Risposte alle richieste di chiarimento pervenute da parte degli operatori economici prima della data di presentazione delle offerte.

Oggetto: Affidamento diretto sul MEPA (ex art. 50 D.Lgs. 36/2023, comma 1, lettera b) per la “Fornitura di n.8 bussole tipo tornello girevole complete di copertura e n.5 console di gestione per realizzare il nuovo impianto di controllo degli accessi pedonali per le sedi Sogei di via M. Carucci n.85 e n.99”.

Planimetria Via Carucci, 99 (Bussole in Magenta)

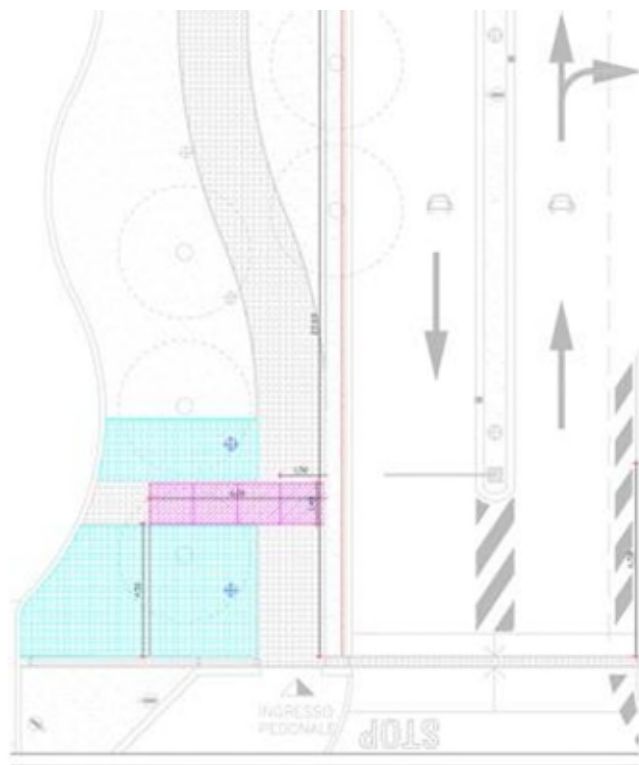
“Inoltre vi chiediamo se è prevista:

b) una planimetria della installazione”

Le bussole verranno installate agli ingressi pedonali in corrispondenza di via Mario Carucci n. 85 e n. 99 (o a pochi metri di distanza dalla strada).

Di seguito una planimetria preliminare.
